Einzelabwägung

Aufstellung des Bebauungsplanes Nr. 117
„Hallenbad am Scherbsgraben“

- Förmliche Beteiligung der Behörden und sonstigen Träger öffentlicher Belange
gem. § 4 Abs. 2 BauGB -

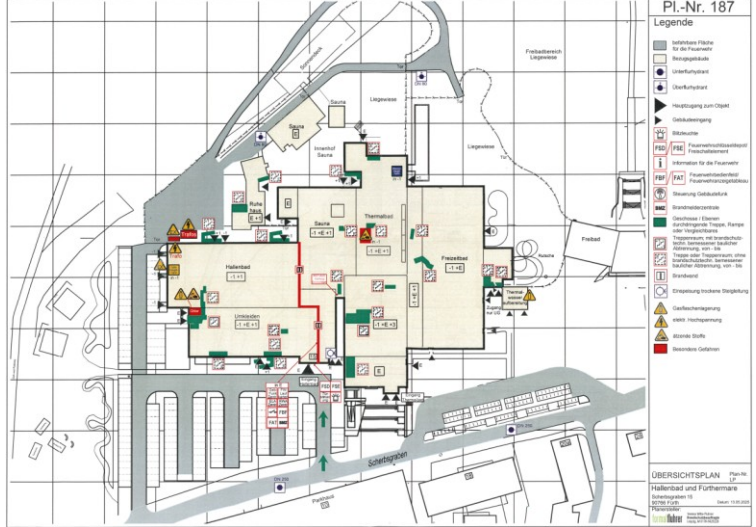
Nr.	STELLUNGNAHME	BEWERTUNG VON ZUSAMMENHÄNGEN UND ABWÄGUNG	BESCHLUSSVORSCHLAG
2	ABK/VBG (Vorbeugender Brand- und Gefahrenschutz), Stellungnahme vom 28.08.2025		
	<p>Seitens ABK bestehen keine Bedenken gegen die Planungen, wenn nachfolgende Auflagen umgesetzt werden:</p> <p>Jedes Gebäude, bei dem ein Feuerwehreinsatz möglich sein könnte, muss bis zu einer Entfernung von maximal 50 Meter, von einer für Feuerwehrfahrzeuge geeigneten Zufahrt/Straße erreichbar sein (BayBO Art.5 Abs. 1)</p> <p>Werden drüber hinaus Gebäude errichtet, für welche der zweite bauordnungsrechtlich notwendige Rettungsweg über die Drehleiter der Feuerwehr sichergestellt werden soll (Gebäudeklasse 4 und höher), so sind Straßen in Bezug auf nutzbare Breite und Abstand zum Gebäude so zu planen, dass diese als Aufstellflächen für Hubrettungsfahrzeuge dienen können. Die Bemaßung soll in Anlehnung an die Technische Baubestimmung BayTB A 2.2.1.1 „Richtlinie über Flächen für die Feuerwehr“ als Mindeststandard auch für öffentliche Verkehrsfläche erfolgen.</p> <p>Bei Sackstraßen mit einer Länge von mehr als 200 Metern ist an deren Ende eine geeignete Wendemöglichkeit für Feuerwehrfahrzeuge vorzusehen.</p> <p>Eine ausreichende Löschwasserversorgung ist sicherzustellen. Neben der Technischen Regel W 405 (A) des DVGW bestehen seitens der Feuerwehr folgende grundsätzlichen Anforderungen:</p> <p>Hydranten sind so anzuordnen, dass sie die Wasserentnahme jederzeit leicht ermöglichen und Unterflurhydranten nicht im Bereich von Parkflächen liegen.</p>	<p>Das Einverständnis mit der Planung wird zur Kenntnis genommen. Die Hinweise wurden bereits in die Begründung eingearbeitet. Die Einhaltung der Vorgaben ist im Zuge der Ausführungsplanung nachzuweisen.</p>	<p>Die Hinweise werden zur Kenntnis genommen.</p>

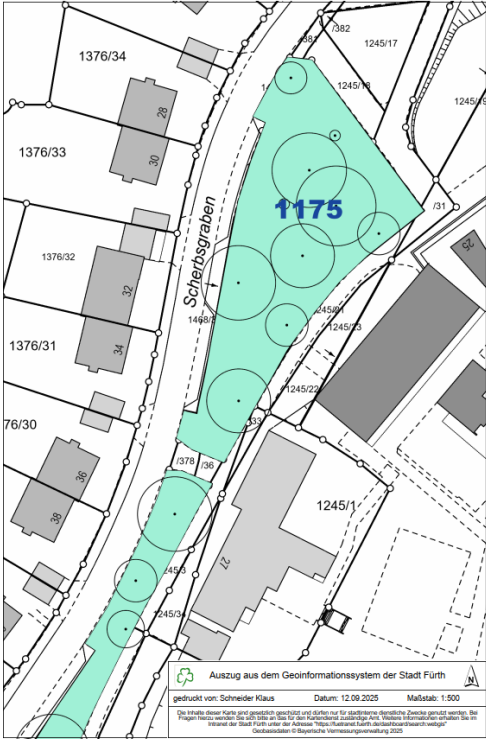
Nr.	STELLUNGNAHME	BEWERTUNG VON ZUSAMMENHÄNGEN UND ABWÄGUNG	BESCHLUSSVORSCHLAG
2	ABK/VBG (Vorbeugender Brand- und Gefahrenschutz), Stellungnahme vom 28.08.2025		
	<p>Die Löschwasserversorgung für den ersten Löschangriff zur Brandbekämpfung und zur Rettung von Personen muss in einer Entfernung von 75 m Lauflinie bis zum Zugang des Grundstücks von der öffentlichen Verkehrsfläche aus sichergestellt sein. Somit dürfen die Abstände von Hydranten auf Leitungen in Ortsnetzen, die der Löschwasserversorgung (Grundschutz) dienen, 150 Meter nicht übersteigen.</p> <p>Der Löschwasserbedarf für den Grundschutz ist bei niedriger, in der Regel freistehender Bebauung (bis 3 Vollgeschosse) mit 800 l/min (48 m³/h) und bei sonstiger Bebauung mit 1.600 l/min (96 m³/h) und für eine Dauer von mindestens 2h zu bemessen.</p>		
	<p>Sie erhalten den aktuellen Feuerwehrplan (Übersichtsplan) des Objektes Hallenbad und FürtherMare. Die grau dargestellten Flächen sind mit Großfahrzeugen der Feuerwehr befahrbare Flächen.</p> <p>Grundsätzlich benötigt das Objekt eine Feuerwehrezufahrt von der öffentlichen Verkehrsfläche (Scherbsgraben), dazu eine Feuerwehrumfahrung an der sich Bewegungsflächen (7x12 Meter) an den Löschwasserentnahmestellen, und den Zugängen welche als Flucht- und Rettungswege wie auch als Angriffsweg dienen. Gleiches gilt für den Haupteingang bzw. dem Standort der BMZ bzw. des FIZ.</p> <p>Diese Feuerwehrlächen sind Bestandteil des Brandschutznachweises eines bauordnungsrechtlich genehmigten Sonderbaus.</p> <p>Diese Informationen stellen eine Ergänzung unserer Stellungnahme vom 14.04.2025 dar.</p>	<p>Die Anforderungen an die Feuerwehrezufahrt im Bereich der Ausgleichsfläche 1 werden berücksichtigt. Die in der Ausgleichsfläche vorgesehen Maßnahmen wurden in Abstimmung mit der Feuerwehr überarbeitet, sodass die Möglichkeit der Zufahrt der Feuerwehr weiterhin gewährleistet wird.</p> <p>Durch die Anpassung in der Ausgestaltung der Ausgleichsfläche werden keine substantiellen Änderungen der Planung ausgelöst.</p>	<p>Die Anregungen werden zur Kenntnis genommen und berücksichtigt.</p>
